水飲み器・自動販売機

■ 水飲み器の現状の問題点

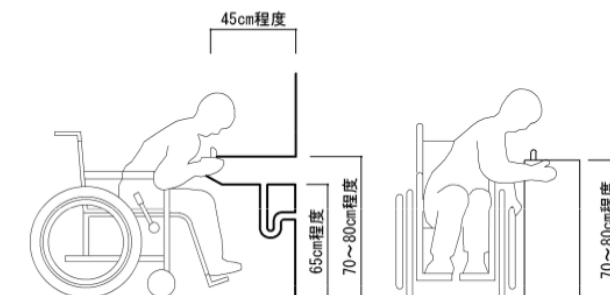
水飲み器	水飲み場が使用できていない
	水飲み機が使いづらい
	演劇ホール：水飲み場は使えない→コップがあれば
	車椅子使用になっていたが、車椅子の人全員が飲めるわけでは無いのです。
	コップが無いと飲めない

- ▶ 衛生面を考え紙コップなどの使い捨ての容器を用意しておく。

- ▶ 車いす使用者の利用に配慮して、下部に膝下が入るスペースを確保する。
- ▶ 壁掛け式のものには、下部にスペースを設ける。下部に設けられるスペースには、段を設けないことが望ましい。
